Mission régionale d'autorité environnementale

**Avis délibéré de la mission régionale d'autorité
environnementale de Bretagne sur le projet de
centrale photovoltaïque au sol sur la commune
du Folgoët (29)**

n° MRAe : 2022-010116

Plan masse du projet de centrale solaire

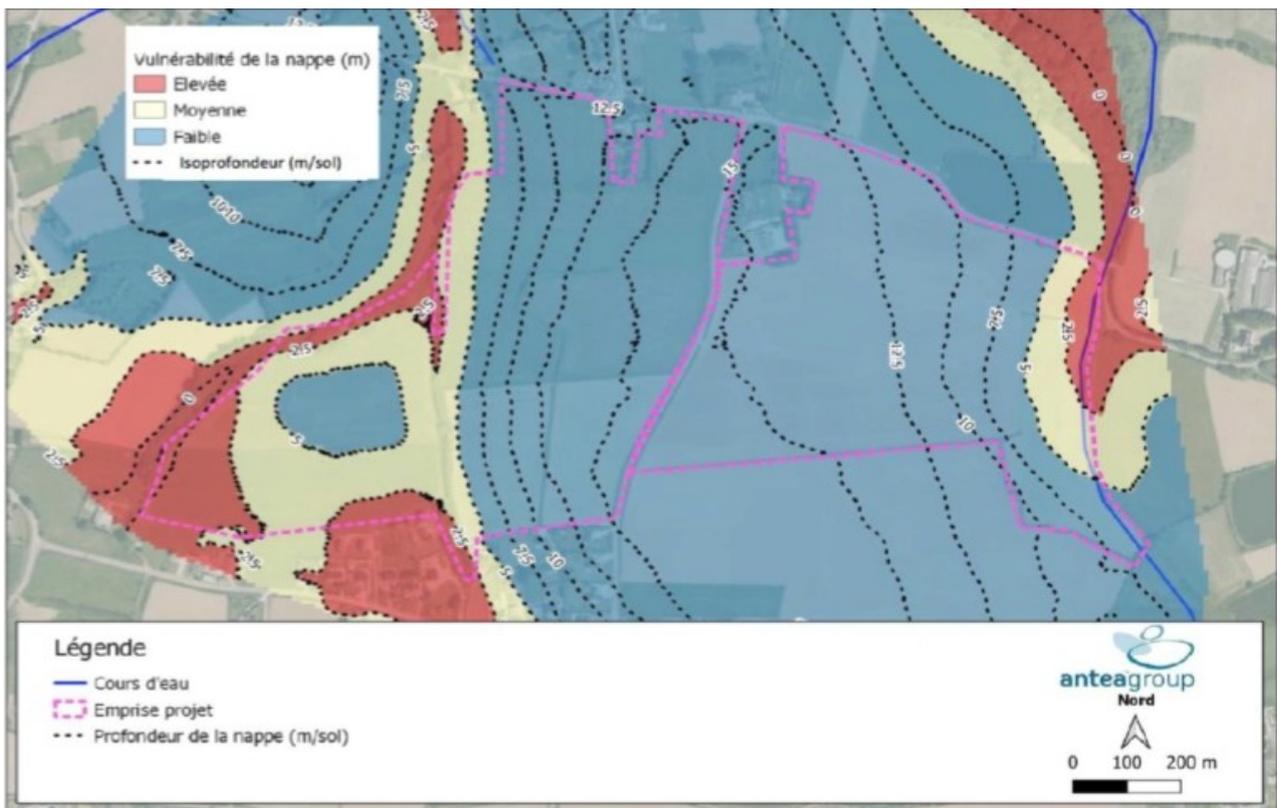
Le suivi est détaillé pour ce que le dossier présente comme trois « mesures » (la première concerne la qualité des eaux souterraines, la seconde le suivi hydraulique, et la dernière le suivi en phase exploitation). Pour le suivi de la « qualité des eaux souterraines », le pétitionnaire précise les modalités appliquées et les actions mises en œuvre en cas de constat d'incidences. Les dispositifs de « suivi hydraulique » (concernant les eaux de surface) et le « suivi en phase exploitation » (regroupant toutes les autres suivis à réaliser) ne sont pas très précis ni aussi détaillés. **Afin d'assurer l'efficacité du suivi, il convient d'étendre ce travail aux**

deux autres mesures, pour ce qui concerne les mesures prévues pour préserver la biodiversité et supprimer les nuisances aux riverains, en cas de constat d'incidences.

L'Ae recommande de renforcer le dispositif de suivi en précisant les mesures que le pétitionnaire compte mettre en œuvre en cas de constat d'incidences sur la biodiversité et de nuisances aux riverains (en phase chantier et exploitation).

Niveau de vulnérabilité de la nappe d'eau souterraine (source dossier)

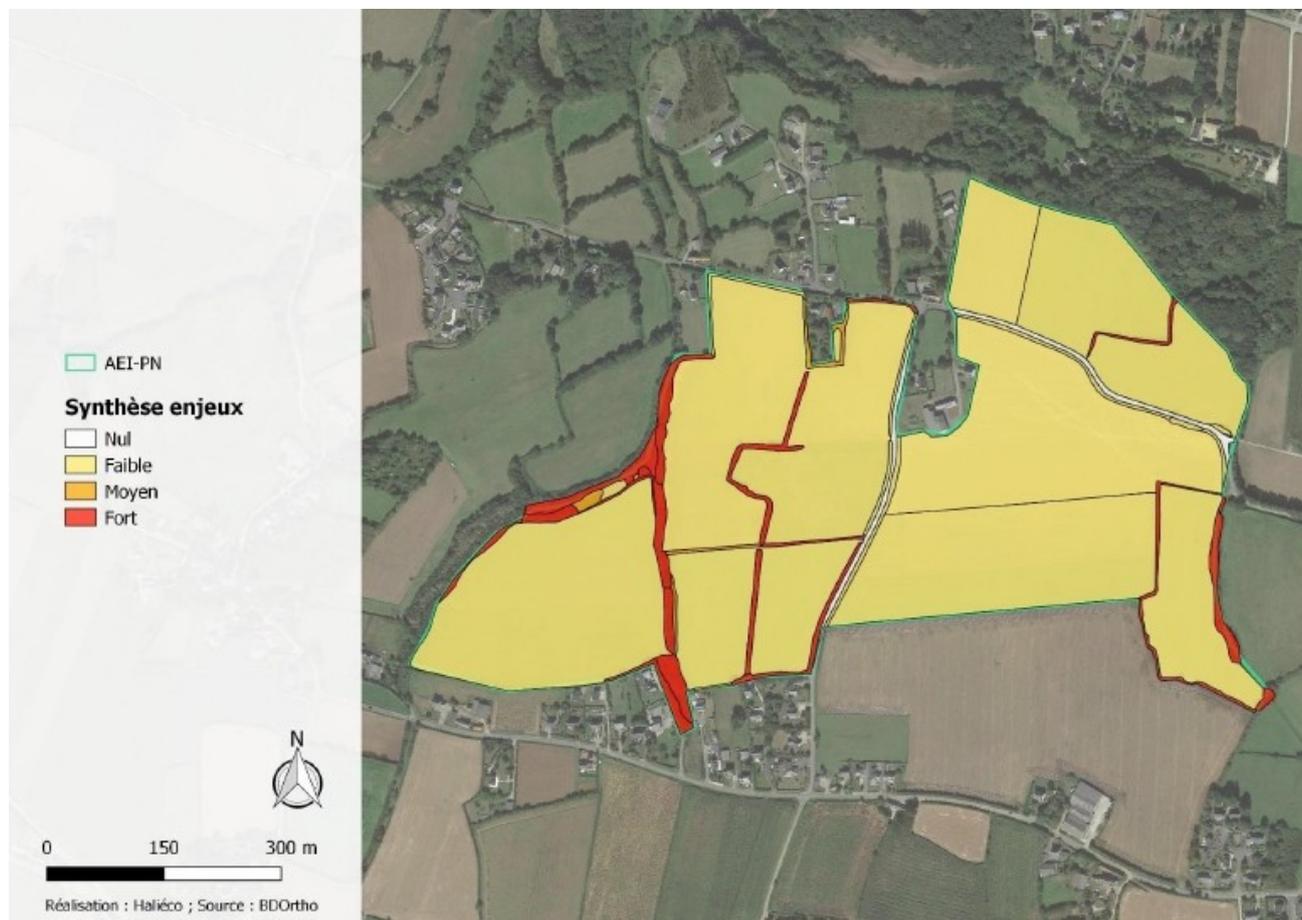
Le niveau de vulnérabilité de la nappe a été pris en compte par le porteur de projet qui a limité ses possibilités d'implantation de panneaux photovoltaïques. Dans les zones de vulnérabilités forte, aucun aménagement n'est retenu.

L'hydrogéologue recommande dans son étude d'interdire le stockage des hydrocarbures et des engins dans le périmètre de protection rapprochée. Cette préconisation n'a pas été reprise parmi les mesures de réduction que le porteur de projet s'engage à suivre. Par ailleurs, l'étude préconise également une cimentation rapide (dans les 24 h) pour les décaissements à l'aplomb des postes électriques. Le porteur de projet indique que les fondations des structures portant les panneaux solaires seront faites préférentiellement en pieux battus (pieux préfabriqués), mais n'écarte pas la possibilité de réalisation de pieux en béton par injection, pour laquelle il existe un risque d'infiltration de ciment. Un suivi fin des quantités utilisées doit permettre de limiter ce risque. La mesure R1.1d prévoit le rebouchage des piézomètres utilisés pour l'étude, et leur protection en cas de maintien sur site.

L'Ae recommande d'intégrer à la liste des mesures d'évitement et de réduction l'interdiction de stockage d'hydrocarbure et d'engins dans le périmètre de protection rapprochée.

Enjeu biodiversité dans la zone d'implantation du projet (source : dossier)

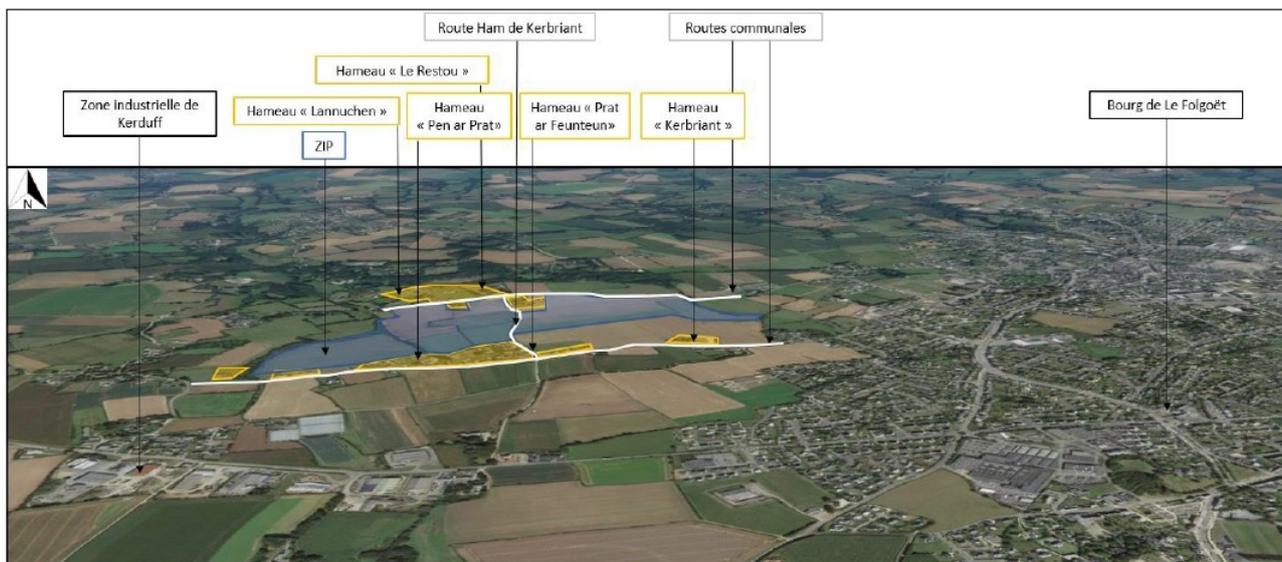
Les discussions concernant la trame verte et bleue ne sont pas conclusives quant à la présence d'éventuels corridors écologiques, et les aspects liés aux fonctionnalités de ces corridors ne sont pas traités. Compte-tenu de la présence de cours d'eau et de bois au nord du site, l'existence de connexions écologiques au sein de la zone d'implantation du projet est possible.

L'Ae recommande de renforcer l'analyse des fonctionnalités écologiques potentielles de la zone vis-à-vis de la trame verte et bleue locale et de prévoir des mesures appropriées si la trame verte et bleue est affectée par la réalisation du projet.

La quasi-totalité des haies existantes sera conservée (24 m de haies supprimés), et 1 115 m de haies seront plantés pour réduire la visibilité de la centrale, ce qui aura un effet potentiellement bénéfique pour la biodiversité. Le projet évite les zones humides, et plus généralement toutes les « zones à enjeux environnementaux et paysagers majeurs » (zones en rouge dans la carte ci-dessus).
